Số: ~~797~~ /UBND-KT&HT
V/v kỹ thuật đầu nối hệ thống thoát
nước mưa dự án KĐT mới Xuân An

"V/v: Đề xuất kỹ thuật đấu nối hệ thống thoát
nước mưa dự án KĐT mới Xuân An"

DỰ ÁN: KHU ĐÔ THỊ MỚI XUÂN AN - GIAI ĐOẠN I
THỊ TRẤN XUÂN AN - HUYỆN NGHI XUÂN - TỈNH HÀ TĨNH

ĐỀ XUẤT KỸ THUẬT ĐẦU NỐI
HỆ THỐNG THOÁT NƯỚC MƯA

VỊ TRÍ ĐẦU NỐI 1 Km2+893.91

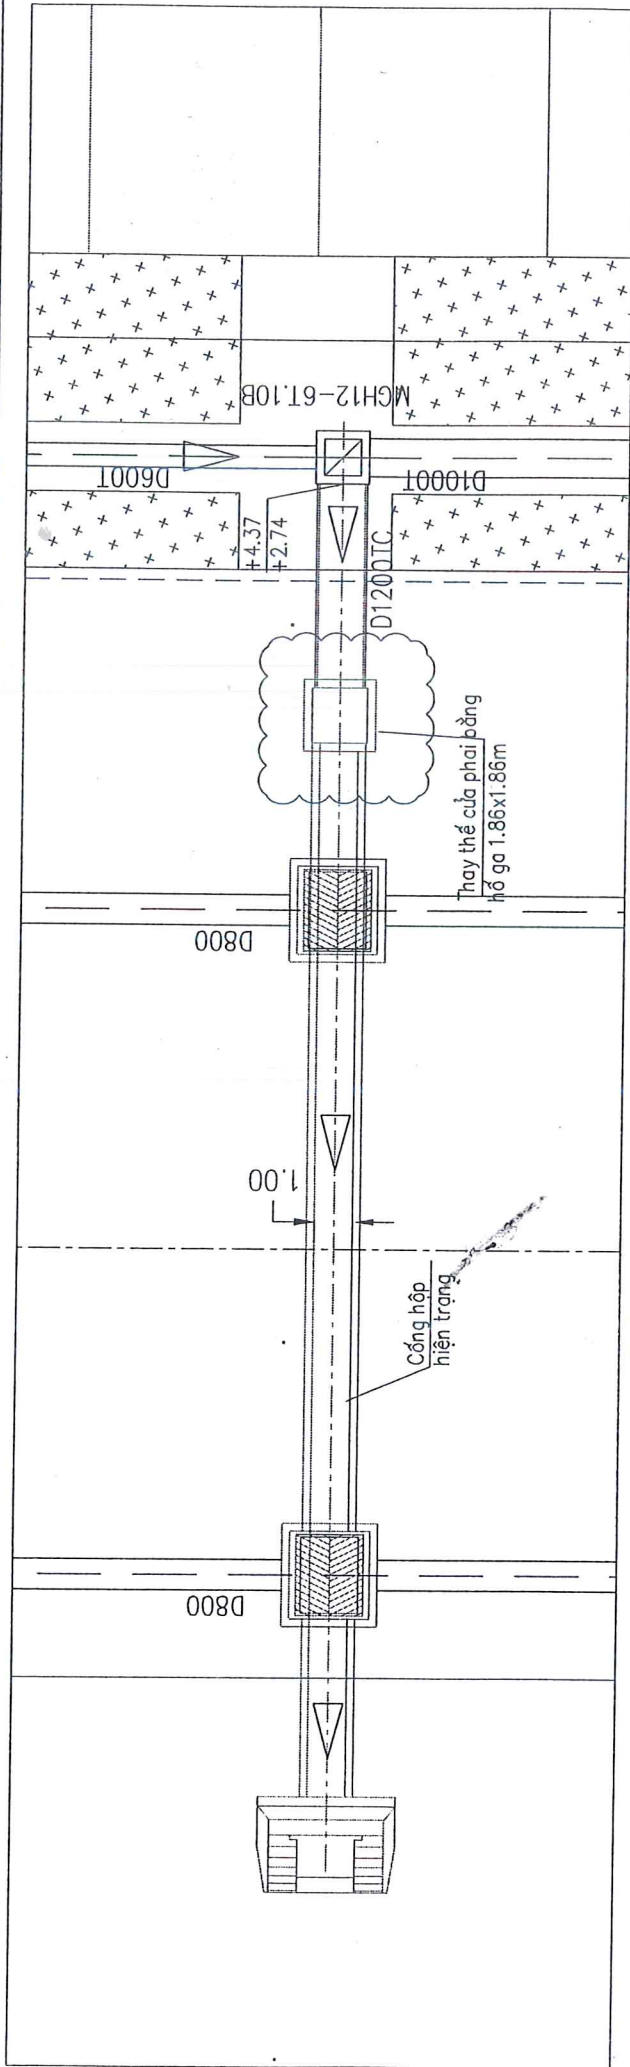
1. Đối với vị trí đề xuất đầu nối số 01 (đầu nối vào thượng lưu thiết kế nối dài của cống bản $L=0,75m$ có sẵn tại lý trình $Km2+893,91$ dự án Nâng cấp đường Gia lách đi Khu di tích Đại thi hào Nguyễn Du, giai đoạn 2): Đồng ý như phương án kỹ thuật Công ty Cổ phần Đầu tư và Xây dựng Đông Dương - Thăng Long đề xuất; yêu cầu trong quá trình thi công phối hợp với Ban QLDA đầu tư XD CB huyện để thực hiện.

- + Vị trí đầu nối số 1 Km2+893.91: Thi công Hồ ga thay hệ thống cánh phai của thu trong khu vực dự án tại vị trí đầu nối (bản vẽ đính kèm).
- + Vị trí đầu nối số 2 Km1+051.12: Khảo sát, lập phương án thiết kế và thi công thay thế cống bản cũ B=1.0m bằng cống bản mới B=2.5m, H=1.2m để đảm bảo lưu lượng thoát nước, tránh ngập úng cục bộ (bản vẽ đính kèm).

VỊ TRÍ ĐẦU NỐI 2 KM1+051.12

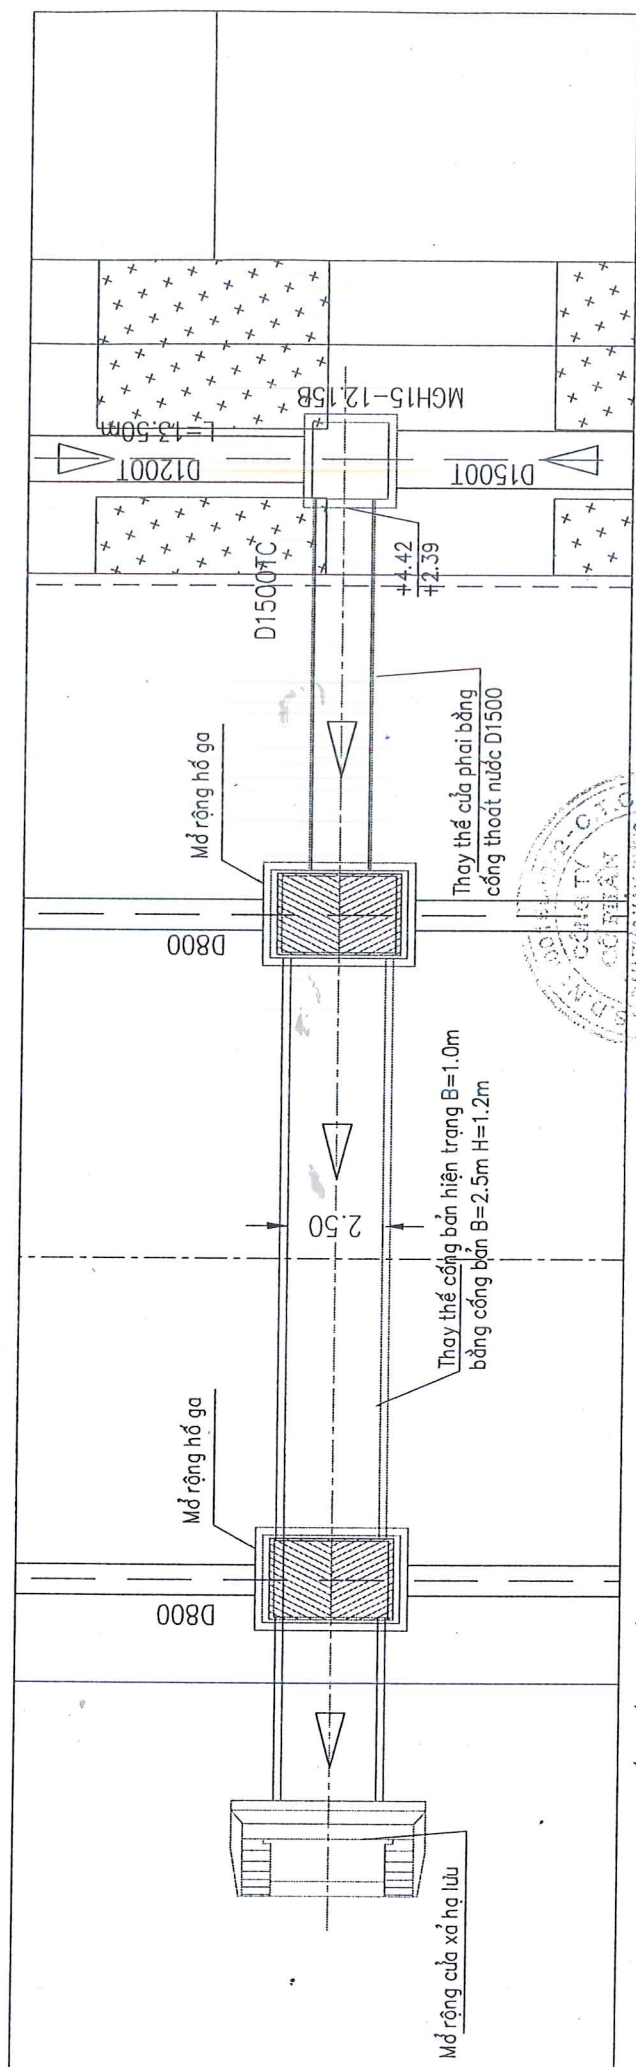
2. Đối với vị trí đề xuất đầu nối số 02 (đầu nối vào thượng lưu thiết kế nối dài của cống bản $L=1,0m$ có sẵn tại lý trình $Km1+051,12$ dự án Nâng cấp đường Gia lách đi Khu di tích Đại thi hào Nguyễn Du, giai đoạn 2):

- Qua kiểm tra, phần hạ lưu đã có mương thoát nước khẩu độ rộng từ $2,5m-2,8m$, đảm bảo việc thoát nước từ hệ thống đường ống $D1500$ của Khu đô thị Xuân An và cả hệ thống thoát nước dọc của tuyến đường theo thiết kế.

- Do đây là tuyến đường ống thoát chính của Khu đô thị Xuân An và theo hồ sơ thiết kế bản vẽ thi công đã được phê duyệt thì cống bản $L=1,0m$ có sẵn tại lý trình $Km1+051,12$ dự án Nâng cấp đường Gia lách đi Khu di tích Đại thi hào Nguyễn Du, giai đoạn 2 không được thiết kế mới mà chỉ thiết kế nối dài do đó không đảm bảo khi đầu nối thoát nước với khu vực.

Vì vậy, đồng ý chủ trương cho phép Công ty Cổ phần Đầu tư và Xây dựng Đông Dương - Thăng Long được khảo sát, lập hồ sơ thiết kế kỹ thuật và triển khai thi công cống thoát nước tại lý trình nói trên. Yêu cầu Công ty Cổ phần Đầu tư và Xây dựng Đông Dương - Thăng Long trong quá trình thực hiện lập hồ sơ thiết kế kỹ thuật thi công phải xin ý kiến thỏa thuận thiết kế của UBND huyện để đảm bảo phù hợp quy hoạch chung xây dựng thị trấn Xuân An cũng như phù hợp với hồ sơ thiết kế Dự án Nâng cấp đường Gia lách đi Khu di tích Đại thi hào Nguyễn Du (giai đoạn 2) do UBND huyện làm Chủ đầu tư và đang triển khai thi công.
